改善箇所説明図

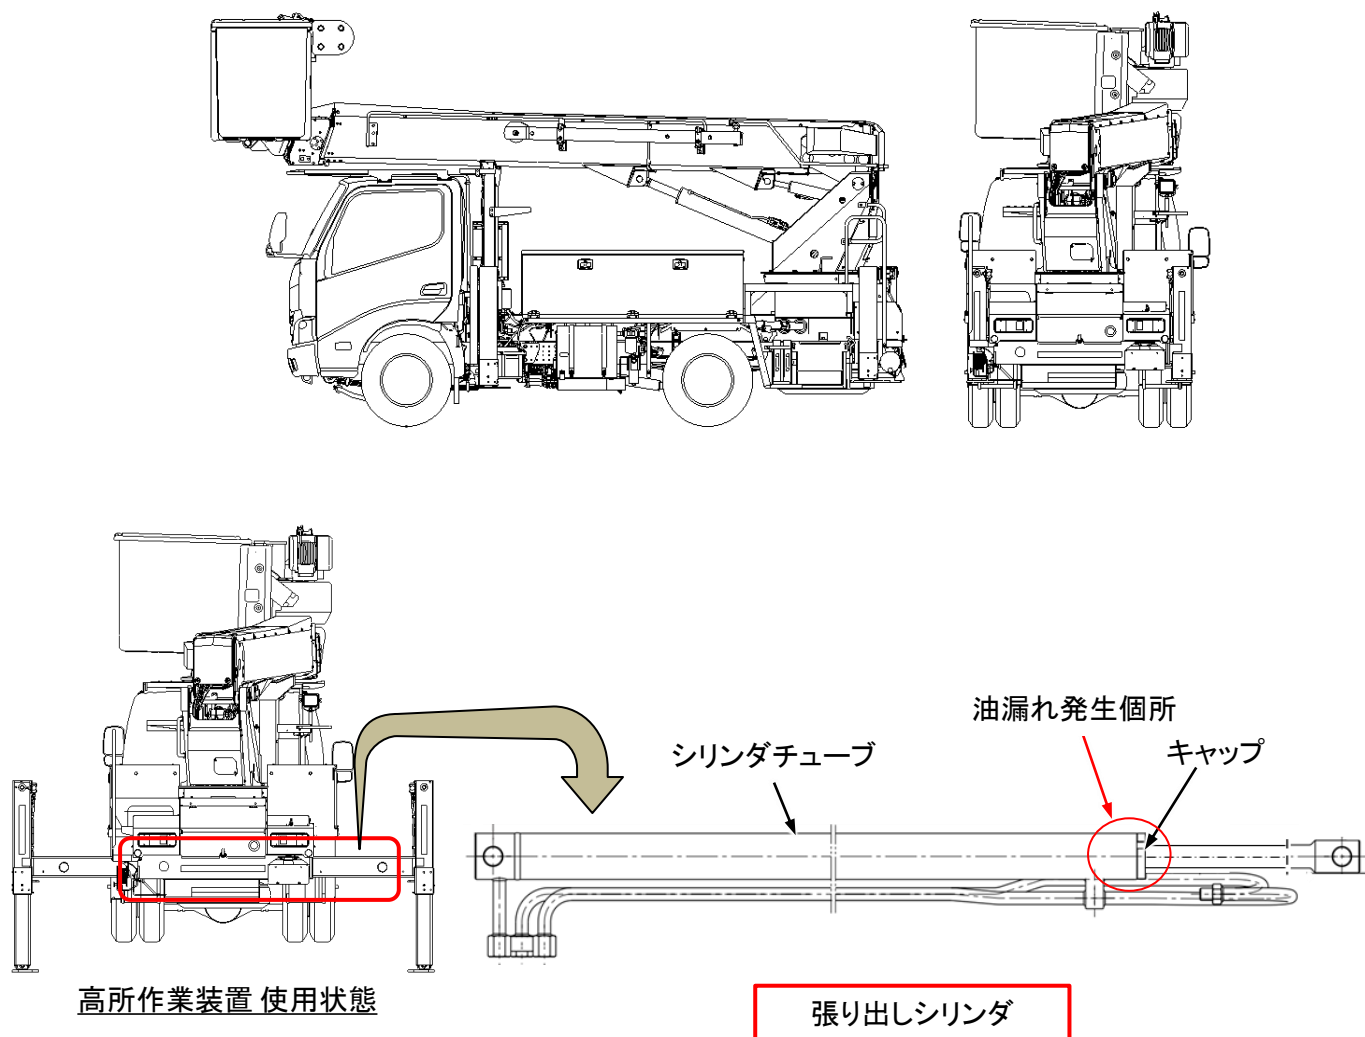
高所作業車、穴掘建柱車のアウトリガ装置において、張り出しシリンダの製造工程が不適切なため、シリンダチューブのキャップ固定用ネジに加工不良のものがあある。そのため、作業装置使用中に、張り出しシリンダから作動油が漏れ出すおそれがある。

全車両、張り出しシリンダを正規品に交換する。

注: は交換する部品を示す。
